监理通知单

工程名称：滁州和传物流机械有限公司 1.6MW 分布式光伏发电项目

号：JXM7-ZHJL—005

主题：关于现场安装质量相关事宜

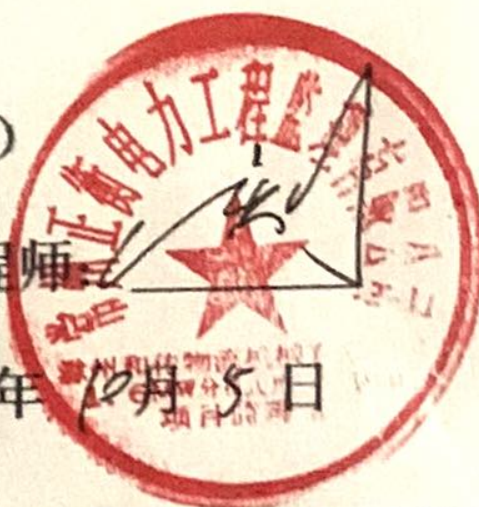
经监理部及业主对现场导轨及夹具验收检查发现：

- 1、个别导轨与夹具安装未固定，不符合要求。
- 2、部分导轨与导轨间缝隙较大，不符合要求。
- 3、个别导轨存在变形、扭曲情况，不符合要求。
- 4、由于运维通道角钢未到货，运维通道未分项验收。

鉴于上述情况要求你单位将现场出现的问题及时整改，待整改完成后方可进行下一道工序施工。望贵单位重视！限二日内回复。
